NOTE JUSTIFICATIVE

Deze aanvraag betreft de wijziging van vergunning 18/PFD/1857608, afgegeven op 05/10/2023, met betrekking tot de herinrichting van het Sint-Lambertuspark in Sint-Lambrechts-Woluwe.

Fossé de drainage et d'infiltration

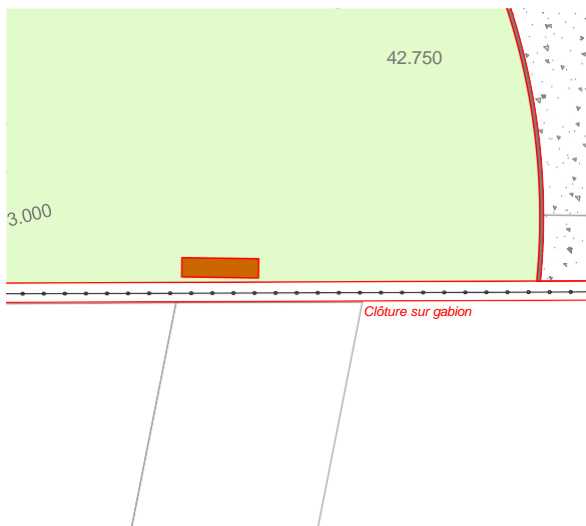
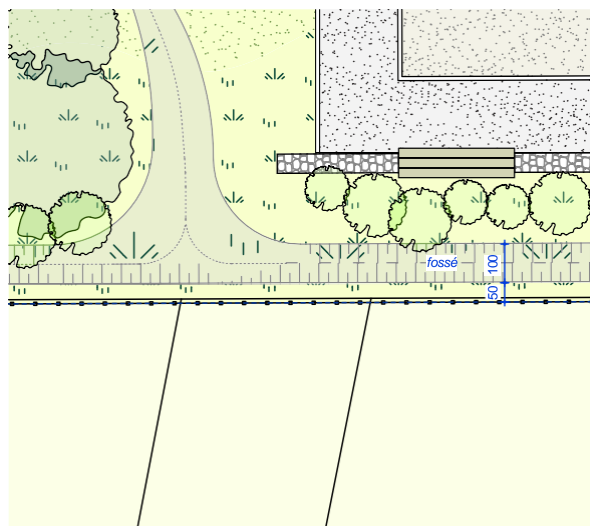
Na analyse ter plaatse lijkt de gabion geen doeltreffende oplossing voor het probleem, temeer daar deze een aanzienlijke inzet van middelen (financieel en materieel) vereist zonder garantie op resultaat.

- De betonnen rand aan de grens van het perceel (onder het hek) blijft verwijderd, het nieuwe hek dat op deze plaats wordt geplaatst, wordt op sommige plaatsen verhoogd om de doorgang van microfauna mogelijk te maken;
- Er wordt een afwateringssloot aangelegd op 50 cm van de eigendomsgrens (aan de binnenkant van het park), zodat het afstromende water kan worden opgevangen en de achtertuinen kunnen worden gedraineerd. Deze sloot, met een gemiddelde diepte van 50 cm, voert het niet-geïnfiltreerde water via twee in het terrein geprofileerde goten naar het moerasgebied;
- Op het kruispunt met het parkpad is een doorwaadbare plaats aangelegd zodat het water kan passeren zonder het pad te onderbreken. Het systeem is zo gekalibreerd dat ook personen met beperkte mobiliteit erdoor kunnen.

- **Plaatsing van een nieuwe omheining op de eigendomsgrens, op sommige plaatsen verhoogd om microfauna door te laten;** Profiel van afwateringsgoten van bronnen naar het moerasgebied

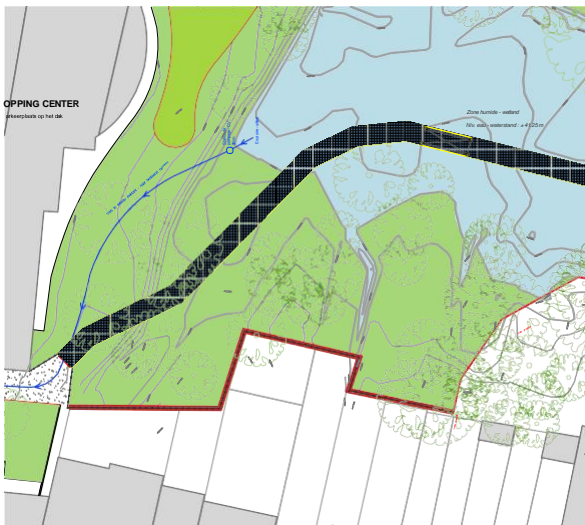
Voor de tuinen achter de woningen nr. 100 tot 112 (aanpassing reeds uitgevoerd):

Berge enrochée

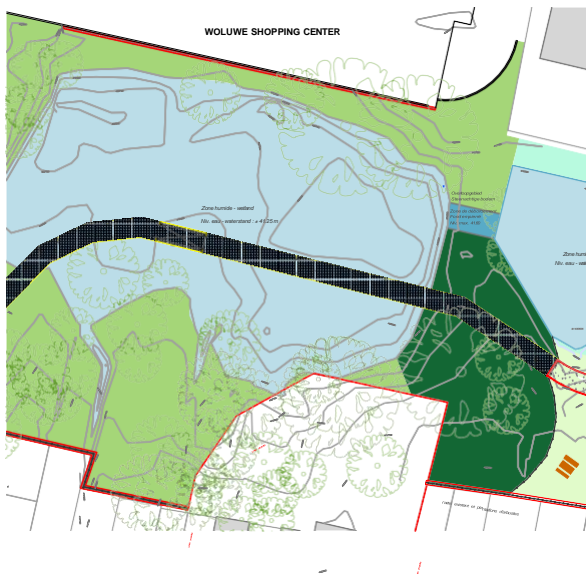
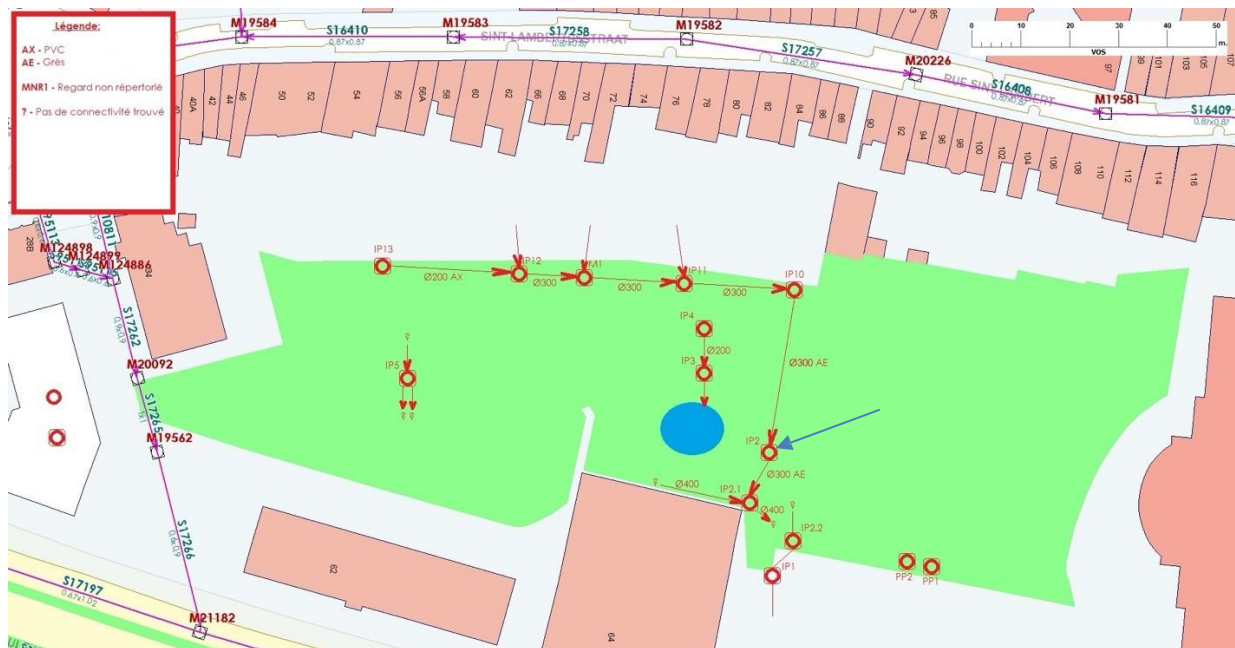
Het oorspronkelijke project voorzag in het uitbaggeren van het hoofdmoeras en het afvoeren van het slib. Tijdens de baggerwerkzaamheden bleek de sedimentlaag erg dik te zijn, met een dikte tussen 80 en 150 cm.

Er werd gekozen voor het vrijmaken van de bodem van het moeras om de opslagcapaciteit ervan te vergroten en zo de bufferende werking tegen overstromingen te versterken. In het midden van het moeras ligt de bodem nu op ongeveer 1 m diepte, tegenover 40 cm in de oorspronkelijke situatie, waardoor het volume aanzienlijk is toegenomen.

Gezien de hoeveelheid grond die moest worden verwerkt, bleek het afvoeren van het sediment zowel financieel als ecologisch onhaalbaar, omdat daarvoor een aanzienlijk aantal vrachtwagens nodig zou zijn geweest.

Er werd besloten om de grond ter plaatse te houden en een met stenen beklede oever aan te leggen die het uit de vijver uitgegraven slib tegenhoudt. Deze oplossing maakt het mogelijk om een drogere ruimte te creëren langs de parkeerplaats van het winkelcentrum, wat het onderhoud vergemakkelijkt en het risico op overstromingen vermindert. Deze ruimte is echter zo geprofileerd dat ze bij uitzonderlijke regenval een extra waterlaag (5 cm) kan opvangen. Door haar overstromingsgevoeligheid draagt ze dus bij tot de buffering van het water.

In het voorgestelde profiel biedt het moeras een permanent watervolume van ongeveer 600 m³, wat het dubbele is van de huidige situatie (oorspronkelijke vergunning) die wordt geschat op 300 m³.

Daar komt nog een extra opslagcapaciteit van ongeveer 1.000 m³ bij om regenval op te vangen, wat neerkomt op een totale capaciteit van 1.600 m³ (tegenover 1.000 m³ in de huidige situatie). Het uiteindelijke niveau van de vijver kan door de gemeentelijke dienst worden geregeld met behulp van de regelklep (zie specifiek punt hierover hieronder).

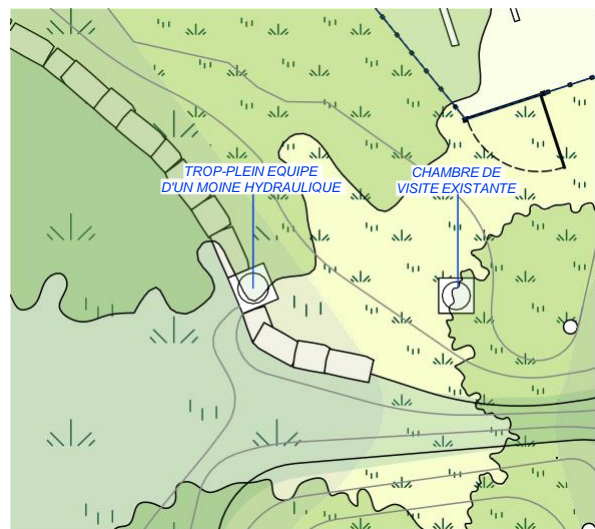
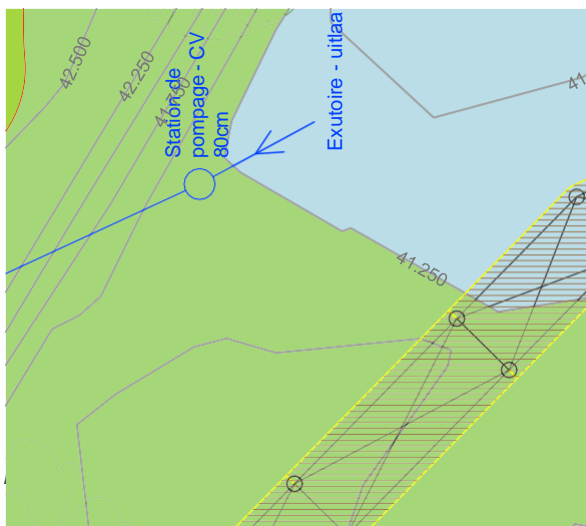
Het oorspronkelijke project voorzag in de bouw van een opvoerstation voor de overloop van de vijver, dat zou worden aangesloten op het riool van de Rue Saint-Lambert, op meer dan 100 meter afstand van het pompstation :

Na de analyse die Vivaqua in maart 2025 heeft uitgevoerd op de staat van het rioolnetwerk, blijkt een inspectieput op het kruispunt tussen de twee vijvers (IP2 op onderstaand schema) functioneel te zijn en aangesloten te zijn op het afvoernetwerk. Na onderwaterzetting lijkt deze inspectieput niet te zijn aangesloten op het afvoernetwerk van de parkeerplaats van het nabijgelegen winkelcentrum, maar zou hij rechtstreeks kunnen zijn aangesloten op de collector van de Woluwe.

Er werd dan ook besloten om het oorspronkelijke overloopsysteem met een opvoerpomp te vervangen door een zwaartekrachtsysteem en de overloop van de vijver uit te rusten met een hydraulisch sluisje dat is aangesloten op de bestaande inspectiekamer IP2.

Het afvoerpunt (overloop) wordt dus ten opzichte van het oorspronkelijke ontwerp naar de andere kant van de vijver verplaatst, om dicht bij de bestaande inspectiekamer te komen.

Muret en pierre bleue à conserver

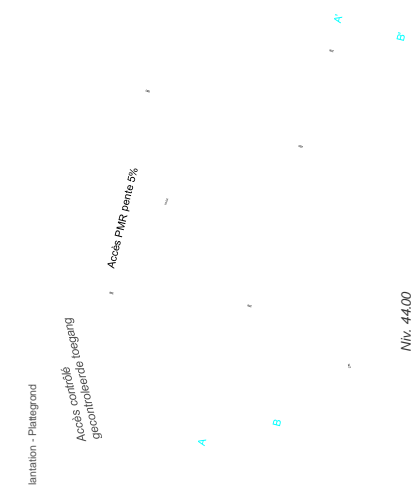
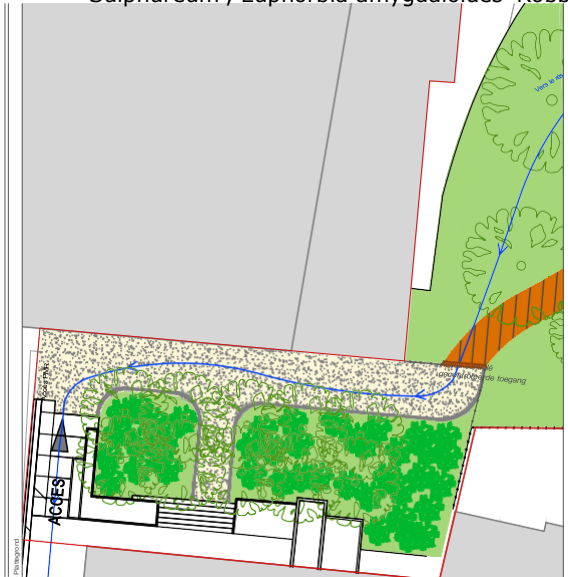
De aanpassingen zijn voornamelijk gericht op een vereenvoudiging van de inrichting, waardoor er meer ruimte komt voor groen. Hierdoor kunnen ook de hellingen op de toegangswegen worden verlengd en kunnen alle traptreden uit het oorspronkelijke ontwerp worden geschrapt.

De vier geplande bomen (*Carpinus betulus* 'Nord') worden vervangen door vijf hoogstammige bomen van meer diverse inheemse soorten: *Alnus glutinosa*, *Betula nigra*, *Ulmus minor*, *Sorbus aucuparia*.

De toegangshelling voor personen met beperkte mobiliteit wordt verplaatst naar de kant van de petanqueclub, met een helling van 5%, waardoor iedereen gemakkelijker toegang heeft tot de hoofdas van de promenade.

De muurtjes van schanskorven worden verwijderd en vervangen door glooiende hellingen. Net als in de rest van het park wordt de vegetatie niet 'ingesloten' achter muren, maar ligt ze op hetzelfde niveau als de paden.

De bestaande blauwe stenen muurtjes rondom het plein worden behouden om het karakteristieke uiterlijk van het plein te behouden, dat terug te vinden is langs de hele omtrek en langs de voetgangersstraat naar het Place Saint-Lambert.

Zone pavée à conserver

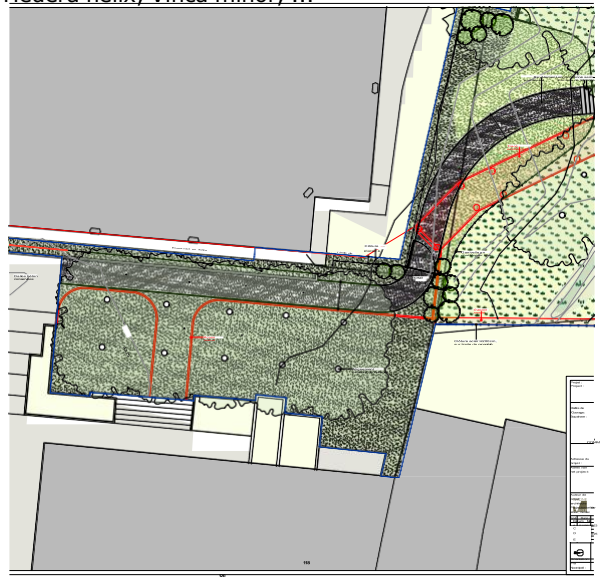
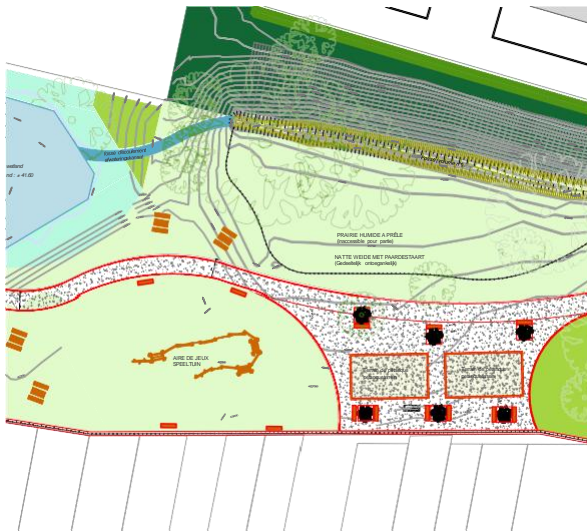
- Respecteren van de eigendomsgrens met het winkelcentrum Shopping de Woluwé, met behoud van de omheining en de betonnen voetgangersstrook langs het winkelcentrum;
- Behoud van de bestrating in goede staat aan de voet van de toegangstrap;
- Verwijdering van het gedeelte van het pad dat het voetpad met de trap binnen het blok verbindt. Dit pad staat namelijk in conflict met twee platanen. Bovendien is deze trap vreemd genoeg geplaatst voor een blinde winkelgevel en heeft hij in werkelijkheid geen enkele functie. Hij is bovendien overbodig omdat er een trap naast ligt die deze ingang met het trottoir van de Sint-Lambertusstraat verbindt. Om geen 'dode' minerale arm te creëren en zoveel mogelijk ruimte te geven aan de beplanting en de rij platanen te versterken, wordt voorgesteld deze verbinding te verwijderen;

Diversificatie van de kruipende vegetatie aan de voet van de behouden platanen

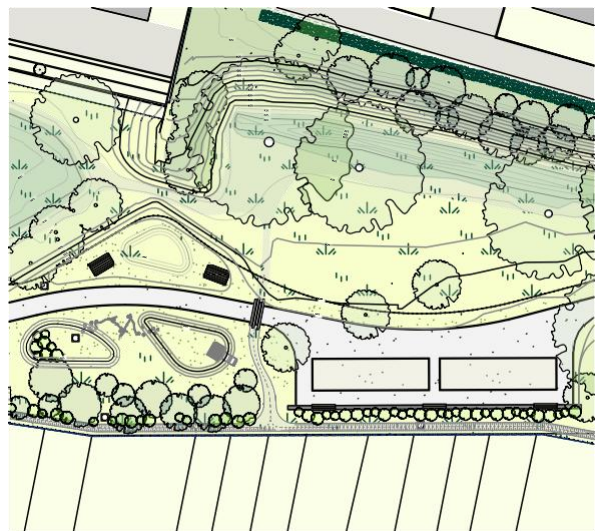
- Het pad wordt iets naar het westen verplaatst om de huidige positie van de houten afrastering te behouden die de toegankelijke zone van het park scheidt van het moerasgebied. Door deze aanpassing kan het deel dat bestemd is voor waterbeheer en natuurontwikkeling worden vergroot en kunnen gebruikers op afstand van het natte gebied worden gehouden;

- De twee jeu-de-boulesbanen worden aangepast aan de standaardafmetingen van 15 x 4 m (in plaats van 5,7 x 9,85 m in de oorspronkelijke vergunning);
- De inrichting rond de petanquebanen wordt op afstand van de eigendomsgrens en de privétuinen geplaatst, om een greppel voor het opvangen van regenwater (zie hierboven) en een struikrand die de privacy van de omwonenden verbetert, te integreren.

- Een doorlatende muur (gabion) van 45 cm hoog zorgt ervoor dat de grond tussen de petanquebaan en het onregelmatige natuurlijke terrein aan de westkant op zijn plaats blijft. Deze muur is voorzien van houten bankjes. De bankjes die verspreid staan in dit deel van het park zijn samengebracht op dit lineaire element, dat goed gepositioneerd is om het jeu de boules-spel en de natuur te observeren. Deze oplossing maakt het mogelijk om de ruimte te rationaliseren en te ontrommelen;

- De speel- en picknickzone wordt lichtjes herschikt om niet te veel in te grijpen in de behouden randzones en om afstand te nemen van de vochtige zones (die moeilijk begaanbaar zijn). De speelzone wordt aangelegd op kleine heuveltjes (max. hoogte 50 cm) die het speelplezier vergroten en de speeltoestellen in drogere zones plaatsen;

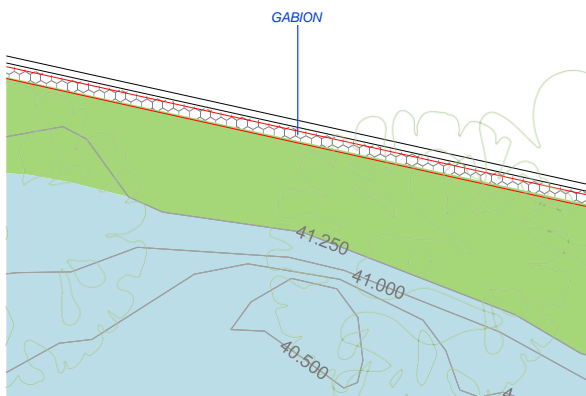
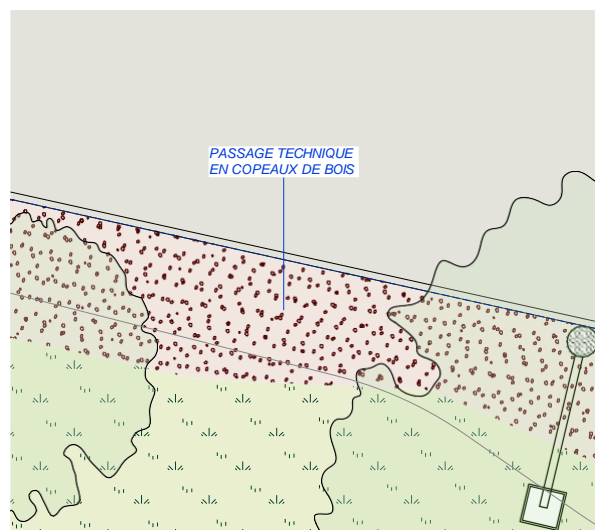
Na een grondige analyse van de afwatering van de parkeerplaats van het winkelcentrum in Woluwe werd vastgesteld dat het systeem voor de opvang van oppervlaktewater functioneel was. Er werd besloten om het autonome systeem te behouden en dit water niet terug te voeren naar de openbare ruimte.

De oorspronkelijk geplande filtermand langs de parkeerplaats is niet langer nodig. Er is echter een technische doorgang met houtsnippers langs de parkeerplaats voorzien om het onderhoud van de vijver en eventuele ingrepen aan het afwateringsnetwerk van de privéparkeerplaats te vergemakkelijken.
